DETERMINAZIONE DEL DIRIGENTE SERVIZIO VIA/VINCA 17 aprile 2025, n. 166

**[ID VIP 13350] - Parco agrivoltaico di potenza pari a 84,36 MW e delle relative opere di connessione alla RTN, da realizzarsi nei Comuni di Cerignola (FG), Orta Nova (FG) e Foggia (FG). Istanza per il rilascio del Provvedimento di VIA statale ex art. 23 del D.lgs. n. 152/2006 e ss.mm.ii.**

**Proponente: LT 06 S.R.L.**

<b>Procedimento:</b>	<b>ID VIP 13350</b>
<b>Oggetto:</b>	<b>Progetto per la realizzazione di un impianto agrivoltaico della potenza di 84,36 MW, e relative opere di connessione alla RTN, da realizzarsi nei Comuni di Cerignola (FG), Orta Nova (FG) e Foggia (FG).</b>
<b>Tipologia:</b>	<b>D.Lgs. n. 152/2006 come s.m.i. Parte seconda, ALLEGATO II – Progetti di competenza statale, punto 2)” impianti fotovoltaici per la produzione di energia elettrica con potenza complessiva superiore a 10 MW” di nuova realizzazione.</b>
<b>Proponente</b>	<b>LT 06 S.r.l.</b>

Figura 07: Tracciato del cavidotto su cartografia PPTR

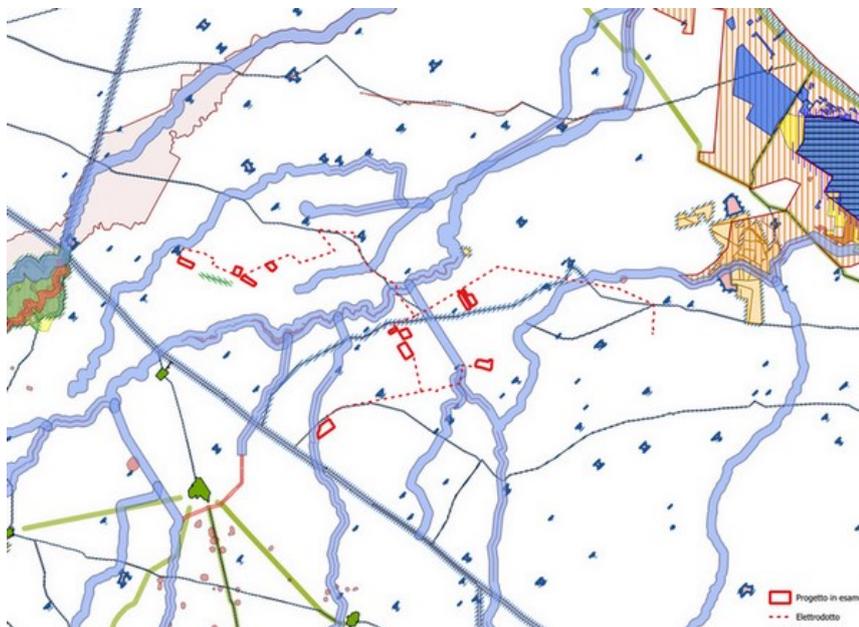
Il tracciato del cavidotto interferisce con le seguenti aree vincolate ai sensi del PPTR:

In rapporto alle numerose interferenze del cavidotto con aree caratterizzate da Pericolosità idraulica l'intervento deve essere conforme alle disposizioni del PAI, a tal proposito il proponente asserisce che tali attraversamenti, come pure quelli che interessano Fiumi, torrenti e corsi d'acqua, avverranno con tecnologia TOC.

Figura 08: AREE NON IDONEE ai sensi del R.R. 24/2010. In blu l'impianto e in magenta la SE.

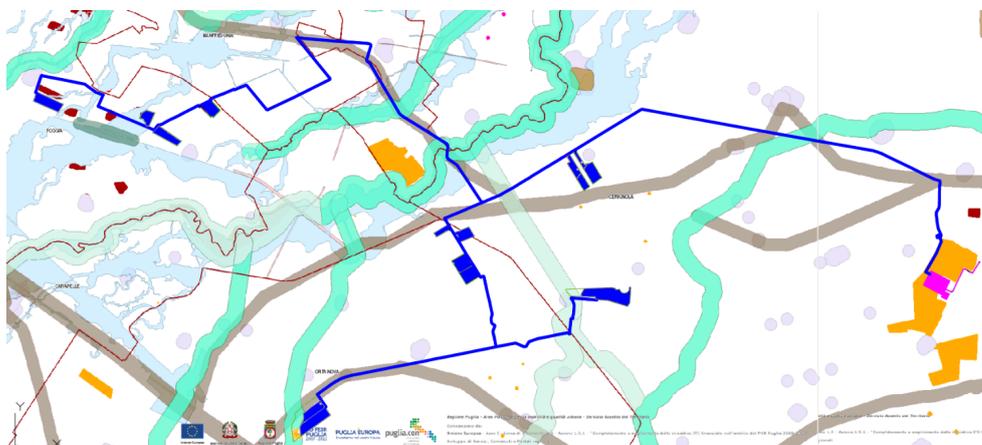
Dall'esame della cartografia risulta che il progetto denominato "ORT01" interessa aree sensibili in relazione alle Tutele del PPTR essenzialmente per il tracciato del cavidotto, mentre i settori di produzione energetica non ricadono su zone mappate come non idonee poiché i blocchi sono stati accomodati in aree residuali rispetto alla ricca condizione vincolistica dell'area. Il cavidotto intercetta:

In prossimità dei settori che fanno capo all'impianto si trovano numerosi Beni Segnalati con buffer di 100 metri, a tal proposito si rileva che sebbene l'impianto non interferisca neppure con le relative fasce di rispetto "l'impatto visivo degli impianti permane anche al di fuori dell'area tutelata" poiché i rapporti di intervisibilità fra le emergenze storiche del territorio e la loro consolidata dominanza sul paesaggio quali punti di riferimento risulterebbe compromessa a causa dell'interposizione di svariate aree destinate ad un uso non più agricolo e tradizionale del suolo oltre che dalla presenza delle relative opere di mitigazione, aventi un'altezza e un effetto barriera rilevanti per il contesto. Similmente in relazione alla presenza di Tratturi, nelle indicazioni contenute nell'Allegato 1 al DM si esplicita che la realizzazione di impianti fotovoltaici sarebbe in contrasto con l'integrità dei siti e con la riqualificazione del contesto.

**Figura 11:** Misure di mitigazione

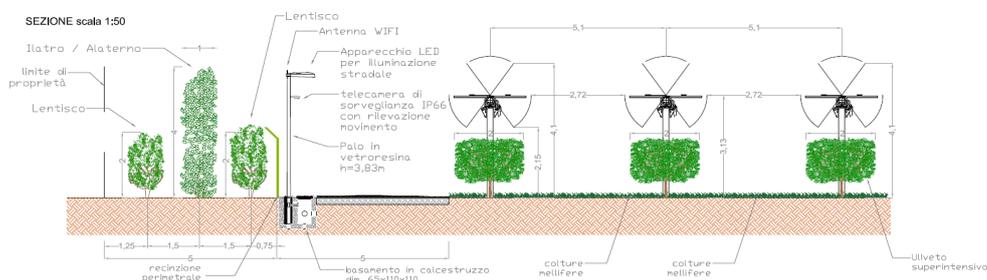
Inoltre, si rileva che proprio le opere di mitigazione, nel tentativo di nascondere i pannelli, costituiscono una barriera visiva, alta anch'essa 4 metri, del tutto innaturale per il contesto, compromettendo i consolidati rapporti di intervisibilità (cfr. Figura 11) tra i beni paesaggistici

**Figura 13: Vista frontale dell'area dell'impianto con indicazione delle scelte progettuali**

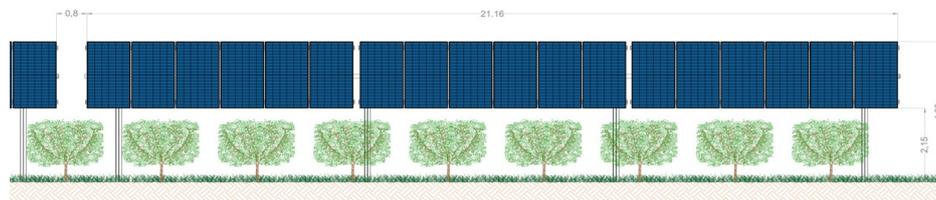
I tracker monoassiali nella loro posizione più bassa raggiungono 2,15 m da terra e al disotto degli stessi verrà coltivato un uliveto intensivo, mentre negli spazi tra i tracker saranno lasciati a prato permanente. Per il calcolo della reale area agricola ci si discosta dai calcoli effettuati sulla relazione succitata ove si è considerata coltivabile anche questa parte dell'area tra i tracker, ma di fatto il prato permanente non è da ritenersi una coltivazione anche perché l'interdistanza tra i tracker è molto stretta e soprattutto quando i pannelli sono nella loro posizione di massimo ingombro orizzontale, tale distanza è ridotta a 2,72 metri che rende poco agevole la coltivazione con i mezzi meccanici ordinari che si intendono utilizzare oltre al fatto che il prato sarebbe danneggiato dal passaggio mezzi.

Inoltre l'uliveto coltivato sotto i tracker (Fig.11) non cresce nelle stesse condizioni climatiche che ci sono nell'area libera dagli ingombri dei pannelli ove è garantito un maggiore apporto di luce nonché l'effettiva lavorabilità del terreno e rispetta i requisiti di sicurezza per macchine e persone (per es. mantenere distanza di sicurezza tra il passaggio dei macchinari agricoli e la struttura dell'impianto agrivoltaico durante la potatura e raccolta).
